**Från:** Anisimova Anna  
**Skickat:** den 7 december 2015 23:33  
**Till:** Registrator Bygglov  
**Ämne:** Är plank på fastigheten Bo 1:672 i enlighet med gällande bygglov ?  
**Bifogade filer:** Bo 1\_762 KonstruktionBullerplankVilstigen20150930.pdf; Bo 1\_762 Plank.pdf; bild 7.JPG; bild 8.JPG; bild 9.JPG; bild.JPG

## Utlåtande gällande bullerplank.

Fastighet: BO 1:762  
Adress: Viltstigen 2, 132 47 Saltsjö Boo.  
Ärende: Analys av konstruktion.  
Kund: Nacka Bo Fastighets AB 1:762.

**Bild 1.** Visar konstruktionens täckande egenskap i form av höjd och täthet.

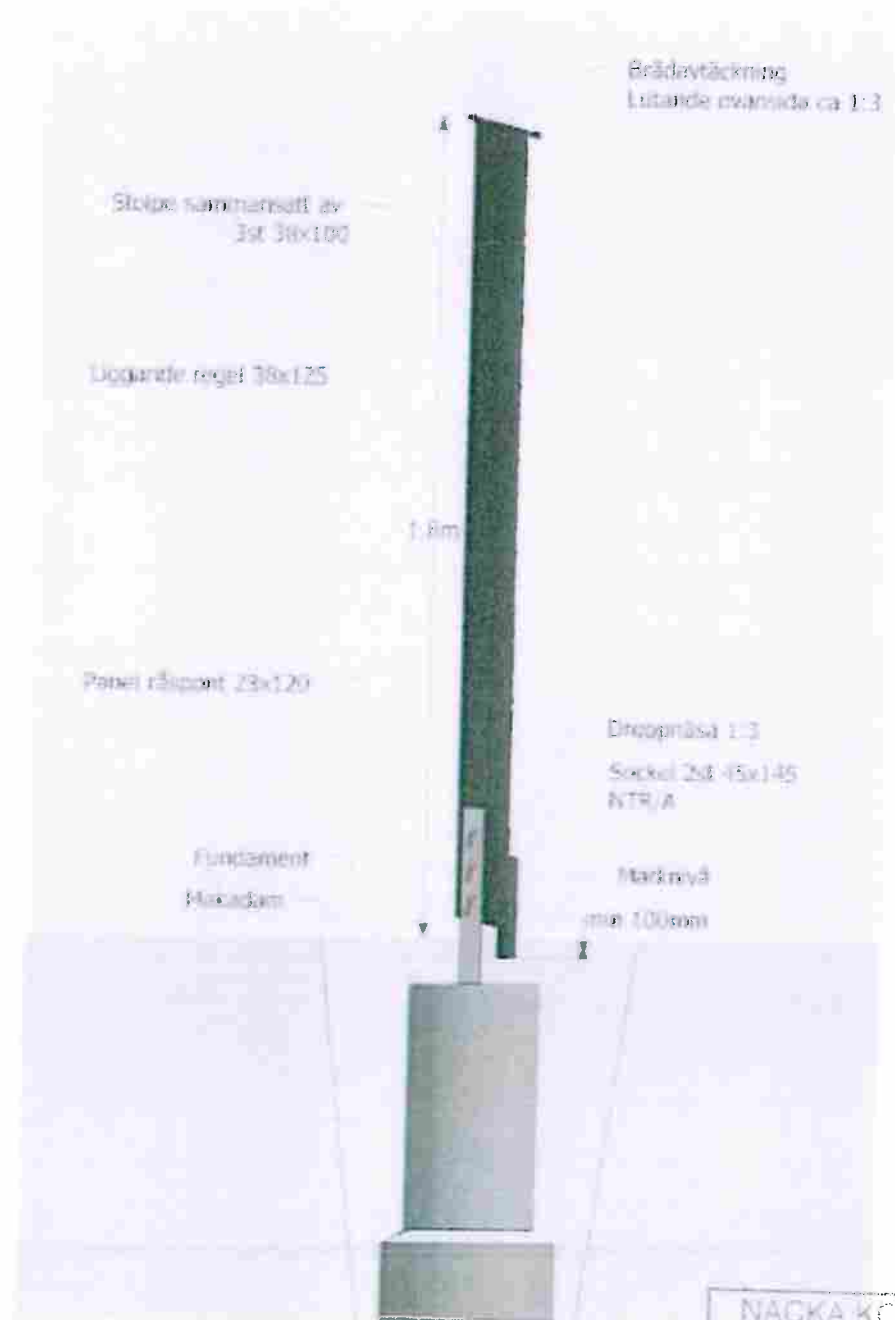
Plankets konstruktion uppfyller kraven för att klassas som bullerplank då det har dessa egenskaper.

1. En tät konstruktion. Panelen ligger omlott, vilket isolerar anslutningen mellan panelen.
2. Har en minsta höjd om 180 cm, vilket garanterar dess täckande egenskap.
3. Panelens avslutande ände mot mark ligger i tät anslutning. Stoppar ljudtryckets framfart under konstruktionen.
4. Positionerat mot akustisk källa.
